Modulo S

Presentazione delle osservazioni per i progetti sottoposti a procedimenti di valutazione ambientale di competenza regionale

S1069 - Verifica di assoggettabilità alla VIA per il progetto denominato: "Impianto eolico Trynyty 01 di 2,5 MW nel Comune di Savona".

Figura 4. Impianti eolici presenti in vicinanza dell'area oggetto della relazione. Indicate le distanze dei due parchi vicini, Monte San Giorgio e Monte Negino

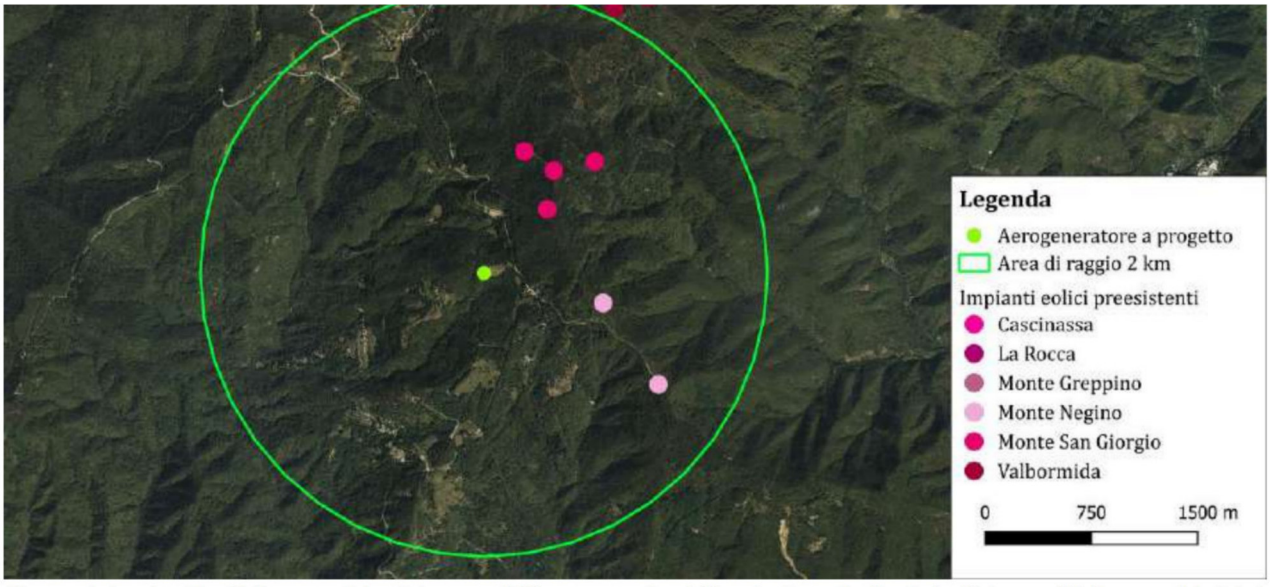
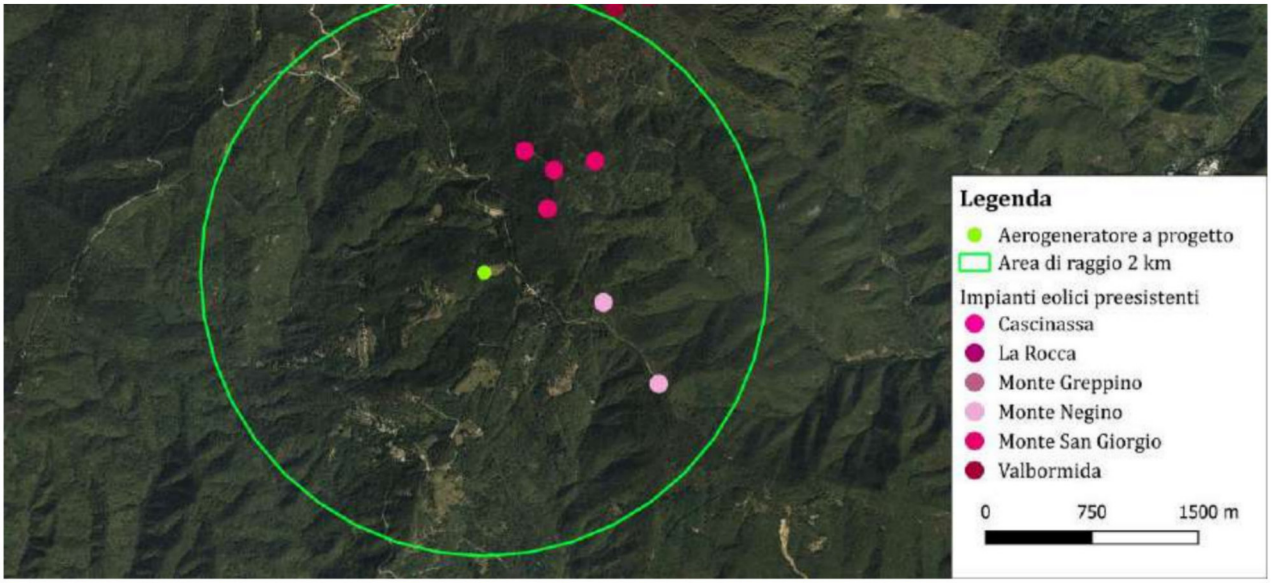
In particolare, come riportato dallo stesso proponente nel documento 06W.AU.R.18, ed in modo specifico nel capitolo 4.2, dall'analisi della distribuzione di frequenza dei venti si rileva una significativa incidenza dei settori orientali, corrispondenti esattamente alla direzione in cui si collocano il parco eolico esistente "Naso di Gatto" (denominato dal proponente "Monte San Giorgio") e l'area di Monte Negino.

Ne consegue che non solo l'impianto eolico in esercizio "Naso di Gatto" subirebbe sensibili interferenze aerodinamiche con conseguenti rilevanti perdite di produzione, ma anche l'aerogeneratore proposto risulterebbe negativamente impattato, in quanto il flusso di vento proveniente da Est risulterebbe parzialmente schermato e disturbato dalla presenza di impianti eolici già in esercizio, compromettendone l'effettiva producibilità.

Essendo tale valutazione negativa, si chiede di riscontrare l'istanza concludendo con il giudizio negativo e/o di imporre al proponente la modifica del layout tale per cui l'aerogeneratore non impatti negativamente sugli impianti già esistenti.

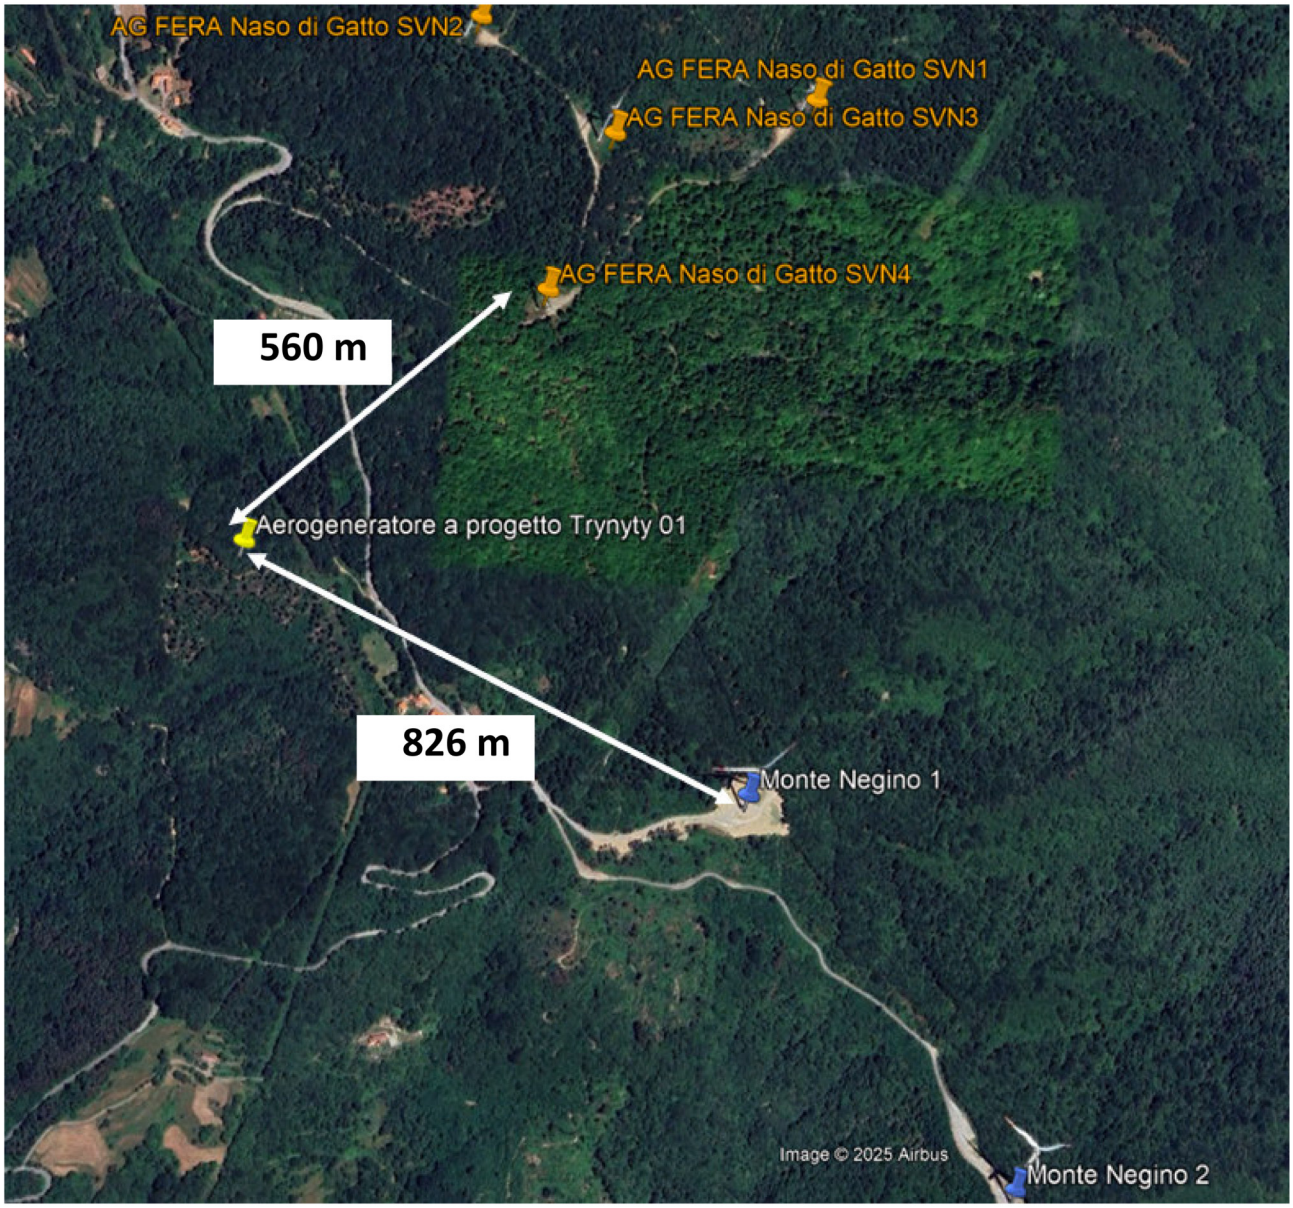
Come evidenziato nell'elaborato cartografico nell'immagine sottostante, l'intervento proposto ricade nel medesimo Ambito Territoriale, entro la fascia di 1 km:

- dal summenzionato impianto eolico esistente denominato "Naso di Gatto" di FERA e SEL S.r.l (distante 581 m);

- dall'impianto eolico esistente "Monte Negino" (distante 830 m);

La dislocazione del nuovo aerogeneratore nell'ambito territoriale in questione rileva certamente ai fini della valutazione degli impatti cumulativi dell'intervento, nonché ai fini dell'individuazione della corretta procedura di valutazione di impatto ambientale da esperire.
